DICTAMEN SECTORIAL

AUTOR : CENTRO DE GESTION AMBIENTAL (CEGA) 4° DISTRITO – MENDOZA - DIRECCIÓN NACIONAL DE VIALIDAD

ASUNTO : EIA – DESARROLLO DE NUEVO POLO TURÍSTICO EN EL PERILAGO DE POTRERILLOS – LUJÁN DE CUYO, MENDOZA.

**AUTOR DEL : MENDOTRAVEL S.R.L.
PROYECTO**

Figura 2
Zona 1 – Costa Malbec
(Fuente: MGIA, documento IF-2024-03295990-GDEMZA-SAYOT, pág. 39/568)

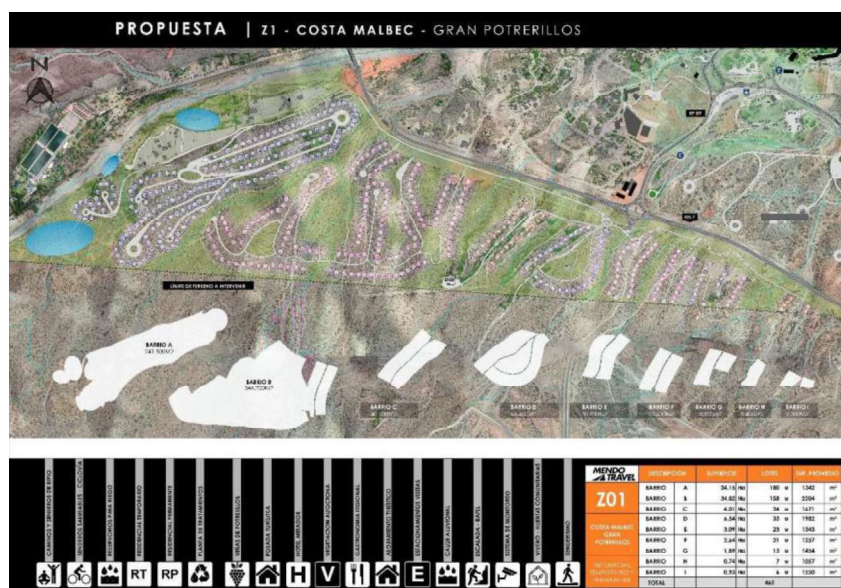
Esta zona tiene una extensión del orden de 103 Ha y se ubica hacia el lado izquierdo (en el sentido creciente de progresivas) de la zona de camino de la Ruta Nacional N° 7 (RN 7), aproximadamente entre las progresivas 1.094+000 y 1.096+500 ([Figura 2](#)).

El MP parece prever (se intuye de la figura 3) la construcción de una red vial interior que tendrá conexión con la RN 7 a través de un acceso integrado a la intersección existente en la RN 7 a la altura de la progresiva 1.095+350, en el acceso a la Villa Nueva de Potrerillos ([Figura 3](#)).

La demanda de tránsito asociada a la concreción de la Zona 1 determinará exigencias adicionales sobre la intersección existente en la RN 7 en cuanto a capacidad y seguridad vial, que tendrían que ser evaluadas y eventualmente motivar el diseño y construcción de una intersección adecuada.

Se advierte que la concesión otorgada por el Gobierno de Mendoza y la aprobación del MP en lo referido a la Zona 1 puede determinar restricciones para la DNV sobre futuras expropiaciones adicionales que pudieran ser necesarias para materializar ciertos tipos de intersección / intercambiador de tránsito en el acceso a la Villa Nueva de Potrerillos desde la RN 7.

Por razones de seguridad vial y condiciones de operación de la RN 7 se recomienda que (en ocasión de evaluar el Proyecto Ejecutivo de accesos para el eventual otorgamiento del correspondiente Permiso a Terceros para la ejecución de obras en la zona de camino de la RN 7) se concentren los movimientos vehiculares con origen / destino en la Zona 1 a través la intersección de la RN 7 en el acceso a la Villa Nueva de Potrerillos.

Se informa que la DNV evitará la autorización de accesos en otras progresivas cercanas a la zona de Intersección de la RN N°7 y RP N°89, por los riesgos inherentes de giros a la izquierda, de incorporaciones y de salidas de la calzada de la RN 7 a velocidades muy inferiores a las velocidades de operación de los vehículos pasantes. Por lo cual, el Proponente deberá realizar y presentar proyectos de redes viales internas para los desarrollos presentados, con conexión a la RN 7 a través de un acceso integrado unificado a un Intercambiador en la RN 7 a la altura de la progresiva aproximada 1.095+350 (que deberá ajustar y desarrollar el proponente) a las nuevas condiciones propuestas como nuevo acceso a la Villa Nueva de Potrerillos.

Figura 4

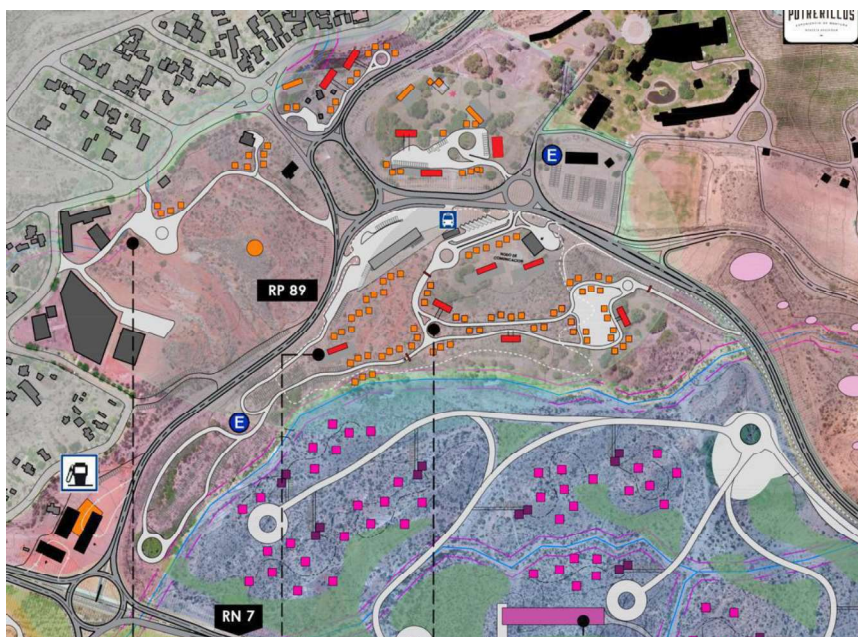
En la esquina inferior izquierda de la [Figura 4](#) se infiere y aprecia la previsión de instalación de una estación de servicio en el cuadrante noroeste de la intersección de la RN 7 en el acceso a la Villa Nueva de Potrerillos.

Se informa que se deberá evaluar y ajustar el intercambiador a proponer, a las recomendaciones de la DNV, en cuanto a la habilitación de un centro de servicios de ese tipo en la intersección; dado los movimientos vehiculares asociados y los accesos hacia y/o desde la RN 7 que se requieran para su funcionamiento.

Figura 6
Zona 4 – Costa Pinot
(Fuente: MGIA, documento IF-2024-03295990-GDEMZA-SAYOT, pág. 50/568)

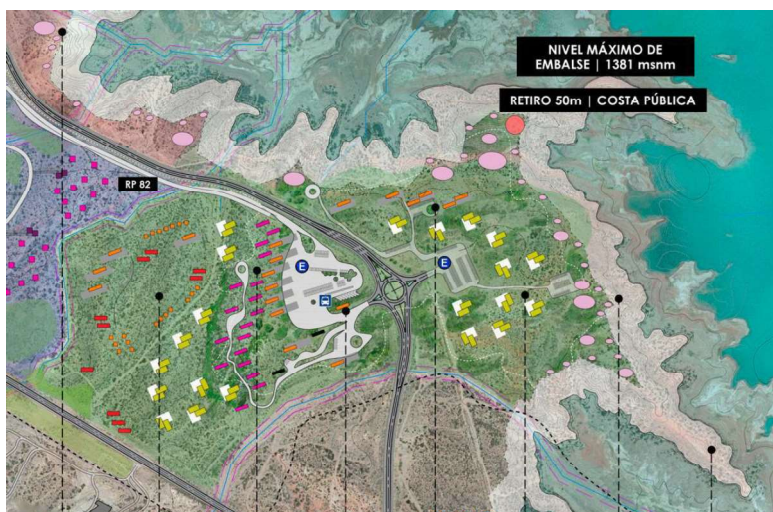
También en este caso el MP parece prever la construcción de una red vial interior a conectar con la RP 82 (Ruta de Perilago), sin declarar el Proponente la necesidad de accesos directos a la RN 7 (lo que debería ser evitado y concentrado en la intersección en el acceso a la Villa Nueva de Potrerillos).
